ODPOWIEDŹ na zapytania w sprawie SIWZ

Uprzejmie informujemy, iż w dniu 28.07.2020r. do Zamawiającego wpłynęła prośba o wyjaśnienie zapisu specyfikacji istotnych warunków zamówienia, w postępowaniu prowadzonym na podstawie przepisów ustawy z dnia 29 stycznia 2004 roku Prawo Zamówień Publicznych (t.j. Dz. U. z 2019 r. poz. 1843 z późn. zm.) w trybie **przetargu nieograniczonego**, na: „Wykonanie przepustów P1, PB, PC, PD, PE, PF i PG na drodze leśnej – pożarowej nr 4 w leśnictwie Kania”.

Pytanie 4

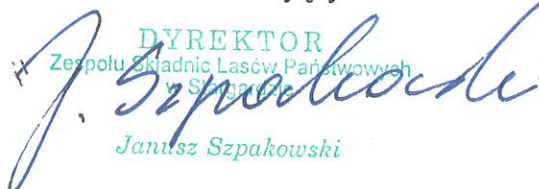
.... po zapoznaniu się z treścią załącznika nr 11 do SIWZ – „Pomocniczy przedmiar prac” ma pytanie dot. zapisów ujętych w pkt.: 8 d.1.1, 18 d.1.2, 31 d.1.4, 42 d.1.5, 53 d.1.6, 62 d.1.7. Zamawiający w w/w punktach przedmiaru prac posłużył się katalogiem nakładów rzeczowych nr KNKRB 1 0311-02 opisującym wykonywaną czynność tylko przy pomocy ceny robocizny za wykonaną usługę, nie ujmując przy tym wykorzystania nakładów materiałowych, co jest sprzeczne z pozostałą dokumentacją techniczną. Czy podczas wyceny w/w punktów należy doliczyć koszt kruszywa, czy Zamawiający dostarczy kruszywo we własnym zakresie bądź przewiduje wykorzystanie gruntów rodzimych?

Zgodnie z zapisami SIWZ, przedmiar jest dokumentem pomocniczym (który należy dołączyć do oferty). Ponadto Zamawiający informuje, że zgodnie z dokumentacją projektową rysunki dotyczące „przekroi podłużnych przepustów” (P3a- P3f) nasyp nad przepustami ma być wykonany z materiału o współczynniku filtracji $K \geq 8\text{m/dobę}$.
